Ciudad de México, 27 de julio de 2018

7120018-2016

CENTRO S.C.O.P.  
AV. UNIVERSIDAD Y XOLA S/N  
INMUEBLE UBICADO EN:  
CENTRO NACIONAL S.C.T.  
EJE 4 SUR XOLA No. 1561,  
COL. NARVARTE  
DELEGACION BENITO JUÁREZ

### Forma de Inspección Post sísmica Evaluación Rápida

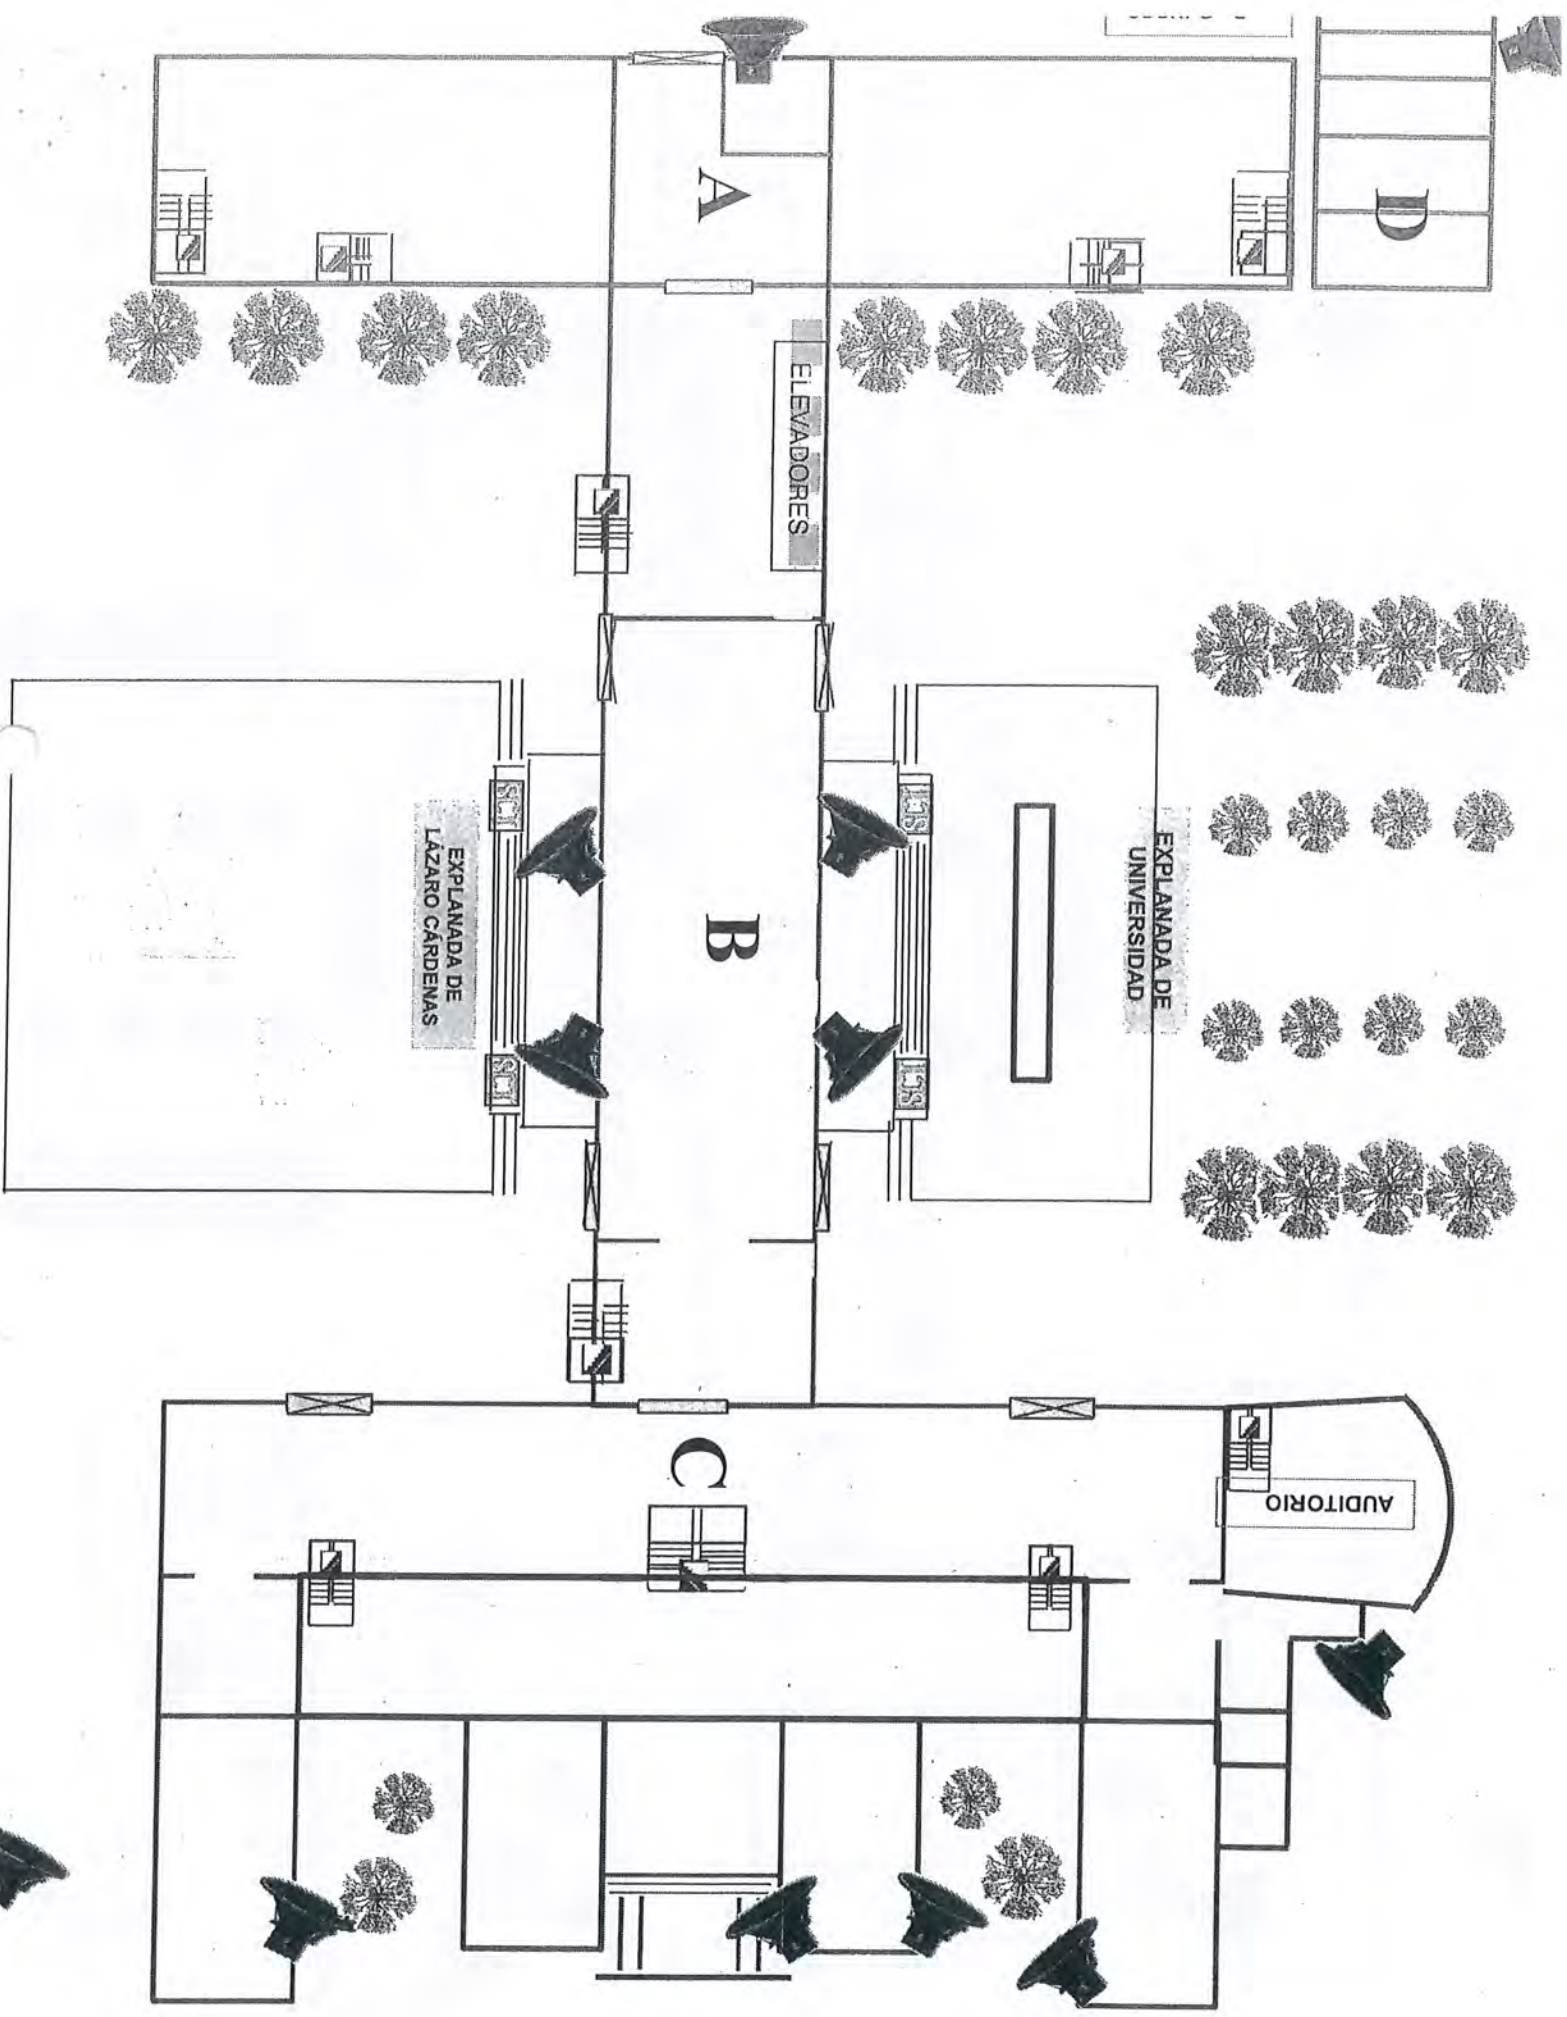
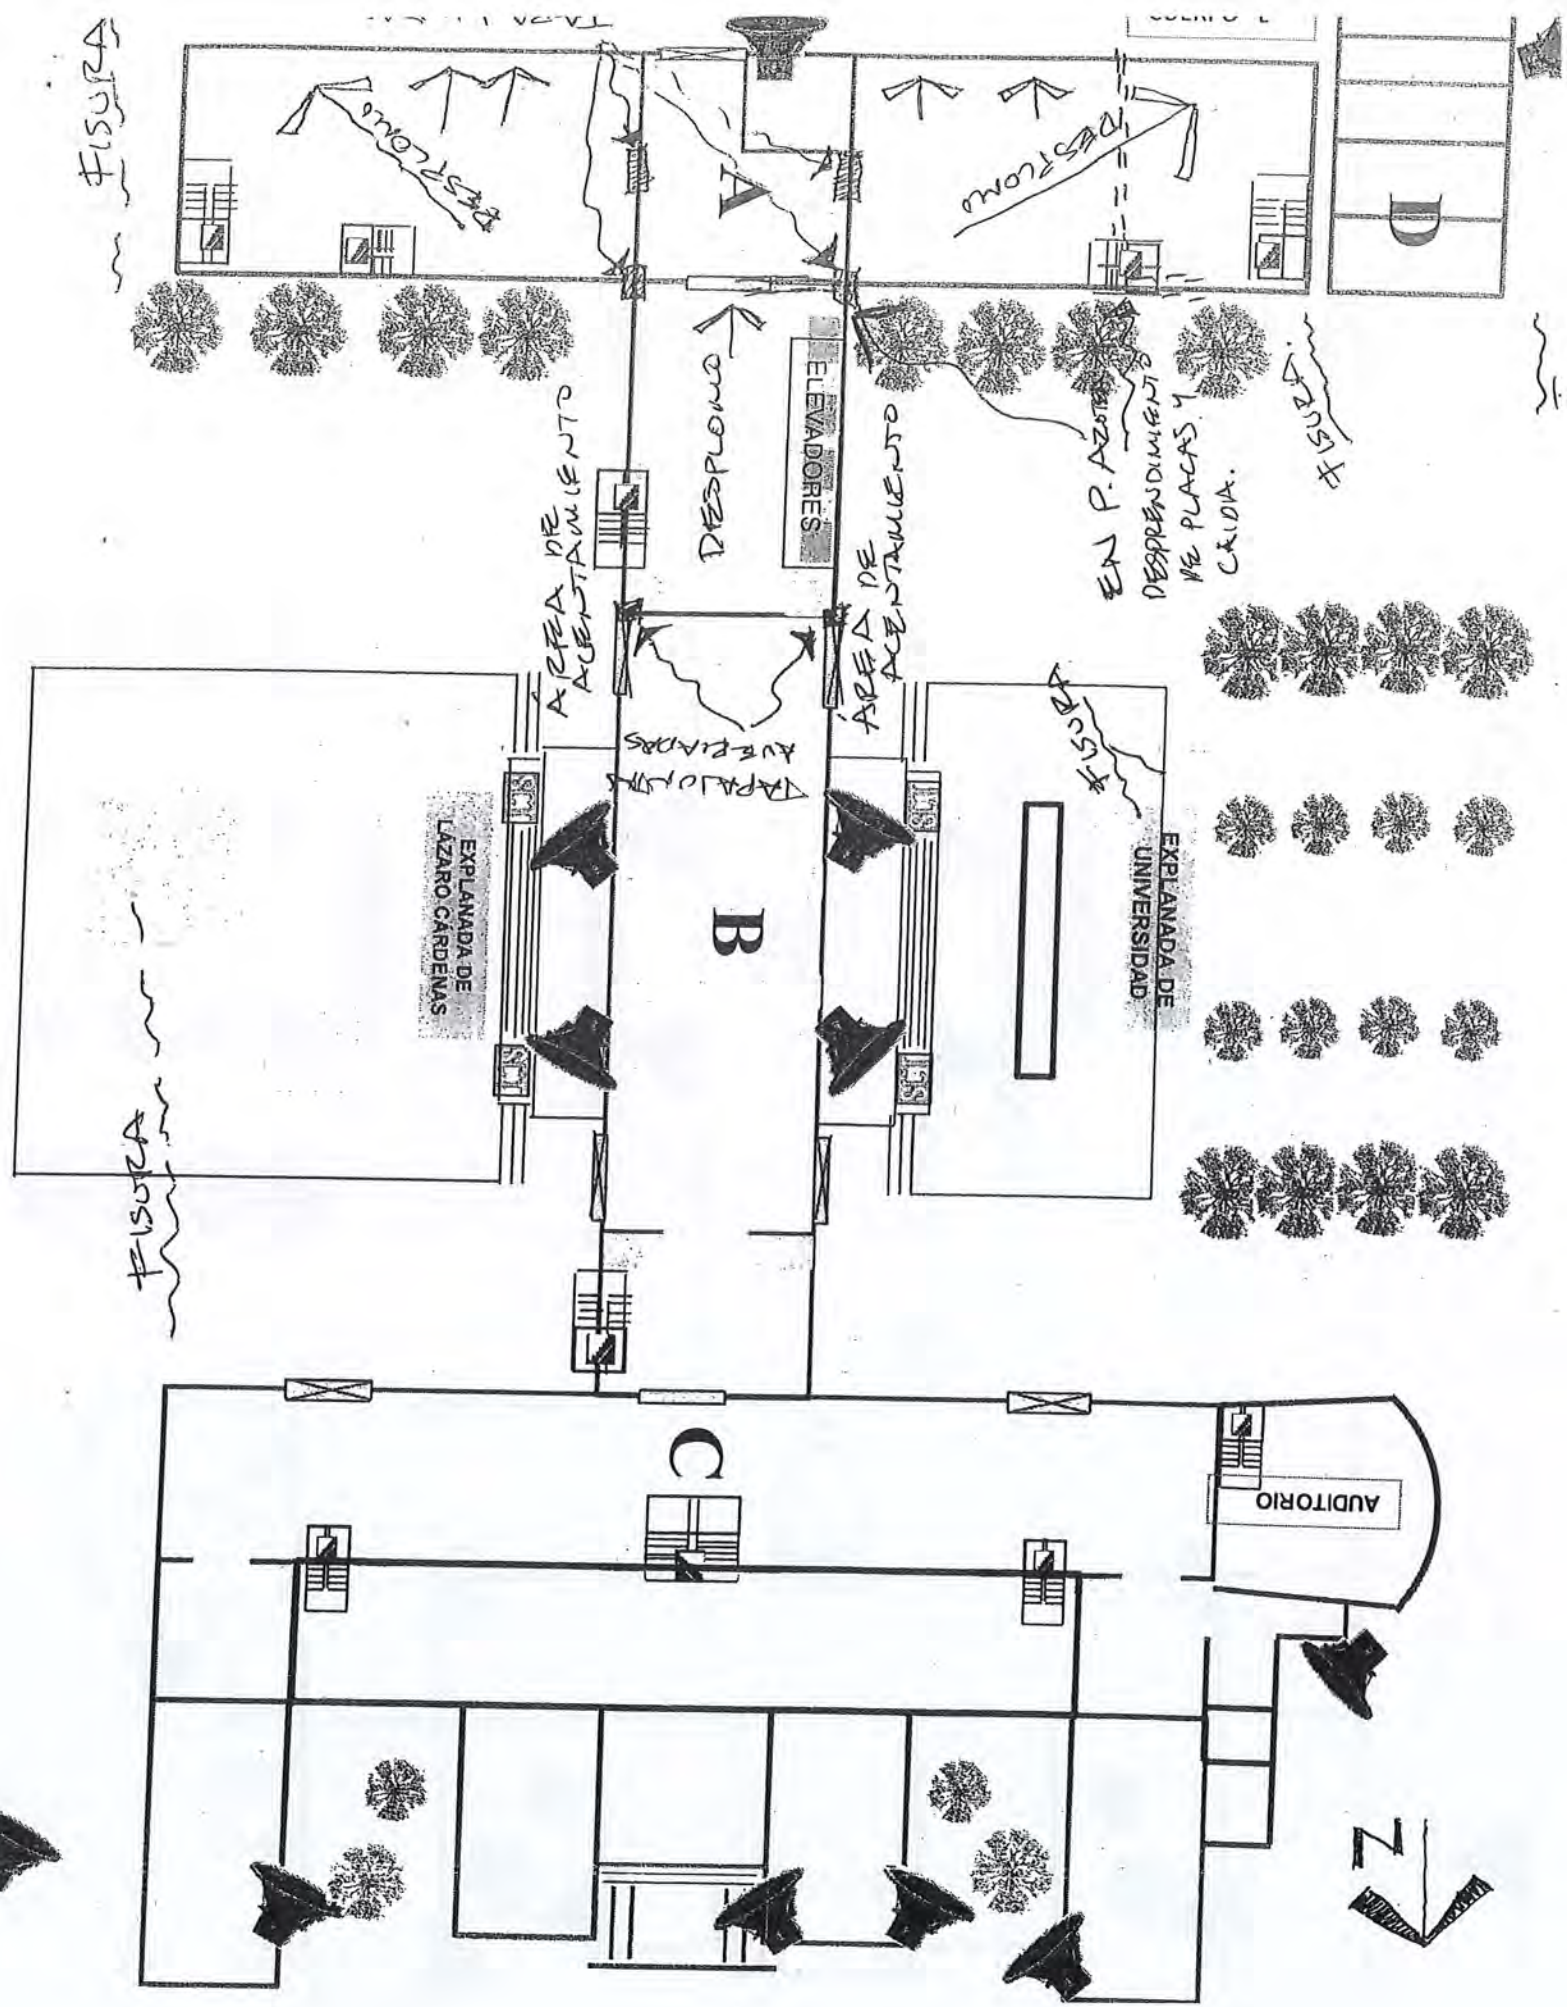
- SOLO SE OBSERVA DESPLAZO CONSECUTIVO DE LA ZONA POR EL TIPO DE SUBSUFO.
- EN RECORRIDO SE APRECIA DESALGO DEL CENTRO EN GRAC
- ÁREA RESGUARDADA POR PROTECCIÓN CIVIL DE SCT, Y CUERPO DE SEGURIDAD
- SE APRECIA FISURAS EN EXPLANADAS DE TIEMPO ATRAS, QUE SE INCREMENTARON CON LOS PASAJOS SIMULOS.
